改善箇所説明図

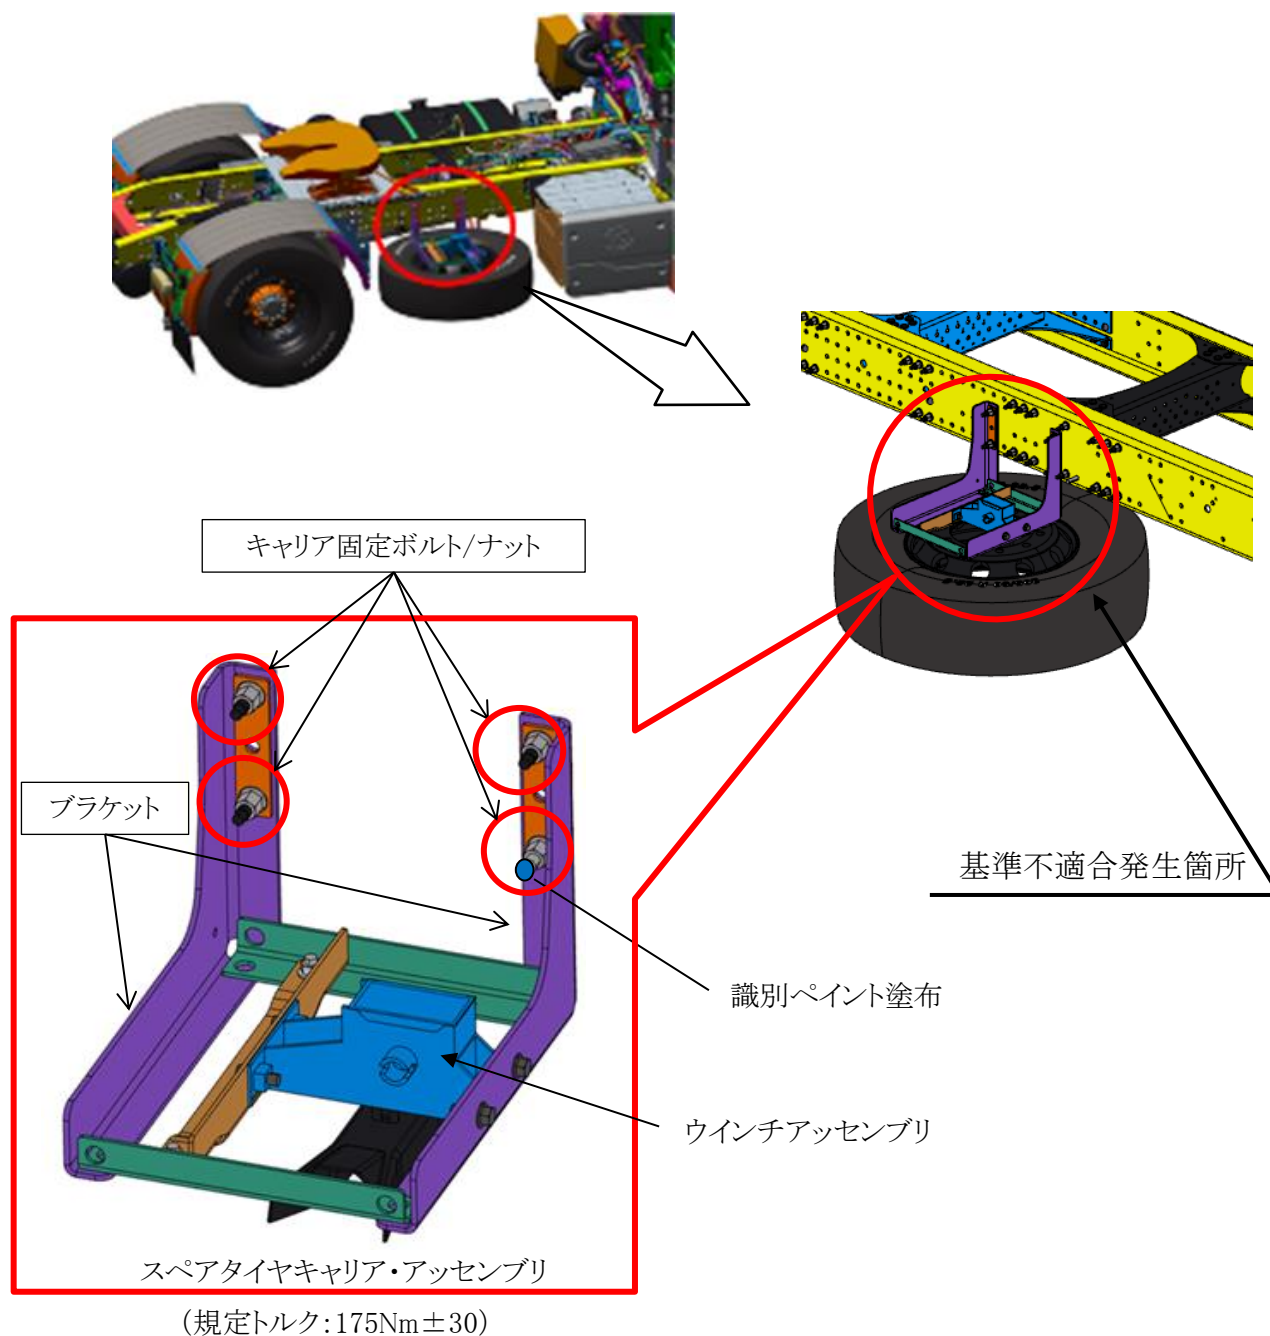
大型トラクタにおいて、スペアタイヤキャリアを車体に固定するボルト／ナットの締付けが不適切なため、締付けトルクが不足していることがある。そのため、そのままの状態で使用を続けると、走行時の振動等によりボルト／ナットが緩み、最悪の場合、ボルト／ナットが外れ、当該キャリアとともにスペアタイヤが脱落し、他の交通の妨げとなるおそれがある。

全車両、当該キャリアの固定ボルト／ナットを点検し、規定トルクで締付ける。なお、ブラケット及びボルト／ナットに損傷がある場合は新品と交換する。

注： は措置（規定トルクで締付け・損傷がある場合は新品と交換）する部品を示す。

識別：キャリア固定ナット頭部に青色のペイントを塗布する。
